Datum předložení změny:		ZL č. 60	60	
Zhotovitel:	Zlínstav a.s.			
Objednatel:	Vysoká škola chemicko-technologická v Praze			
Projektant:	SPS projekt, spol. s r.o.			
TDS:	Gleeds Česká republika a.s.			
Smlouva o Dílo ze dne:		13.10.2020		
Projekt zakázkové číslo:	513/18			
Stavba:	VŠCHT Praha – Rekonstrukce prostor uvolněných z pronájmu (etapa I) v budově B ul. Zikova – kancelářská část			
Objekt:				
Název změny:	PP20 - Úpravy dveřních křídel odečet ESL			
Odůvodnění a popis změny a identifikace původce změny:				
Na základě projektového pokynu (PP20) byl doplněn odečet 1ks zámku z důvodu zrušení 1ks pozice dveří ve 4.NP. ZL je realizován za splnění podmínek § 222 odst. 4 ZZVZ jako nepodstatná změna závazku ze smlouvy.				
Nové řešení:				
Zrušení 1ks pozice dveří ve 4.NP				
Původní řešení v PD:				
Původní PD obsahovala 1ks pozice dveří ve 4.NP				
Změna má vliv do následujících profesí (oblast projektové dokumentace)

REKAPITULACE - ZL60 - úpravy dveřních křídel

VERZE	01.06.2021	PP20 - ZMĚNA DVEŘÍ	PRŮJEM
ČÍSLO	1.033	VŠCHT - PŮDORYS 4.NP - VÝŘEZ	PP20_01

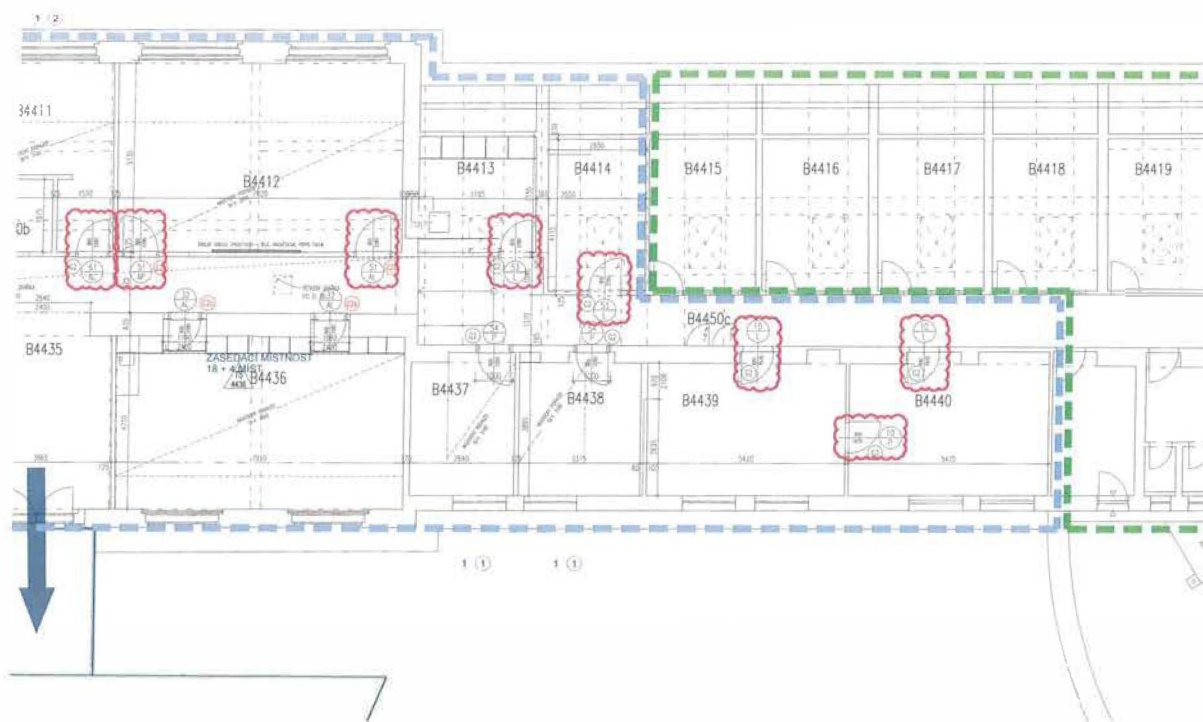
Vzhledem k tomu, že rozhodnutím objednatele vstupní dveře do prostoru jednoho z nájemců v 4np zůstaly původní, nebude se osazovat ani nový el.mechanický zámek s příslušenstvím pro napojení na přístupový systém.
